„Třetí hala pro míčové sporty Vodova“

VYSVĚTLENÍ, ZMĚNA NEBO DOPLNĚNÍ ZADÁVACÍ DOKUMENTACE

Vysvětlení zadávací dokumentace č. 1 ze dne 24. 3. 2023

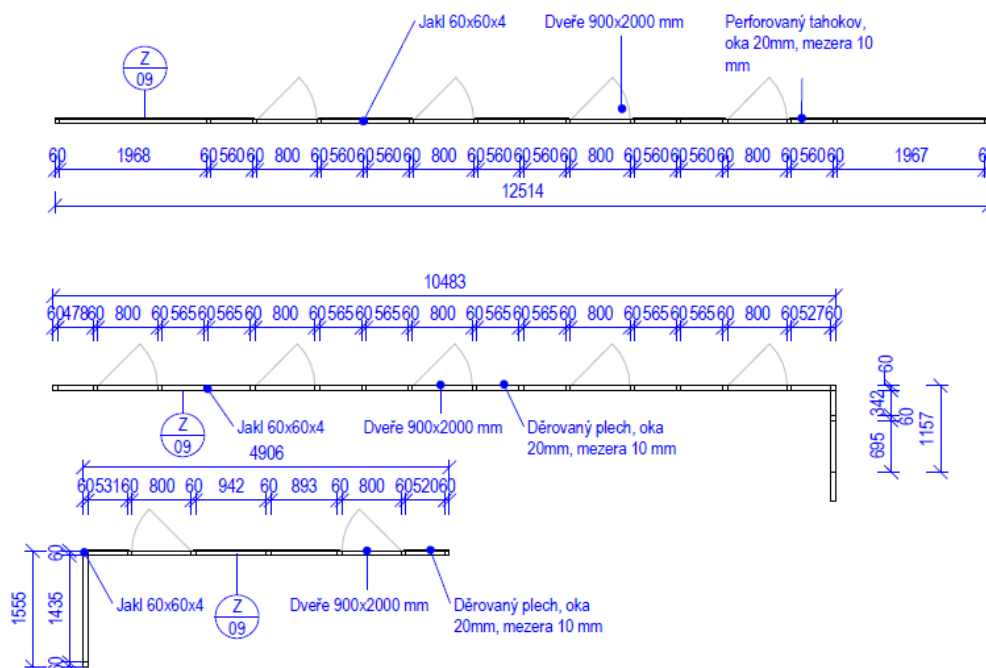
Z čeho tedy má být dělicí stěna – z děrovaného plechu nebo tahokovu? Lze případně použít i svařované sítě 50/50/3?
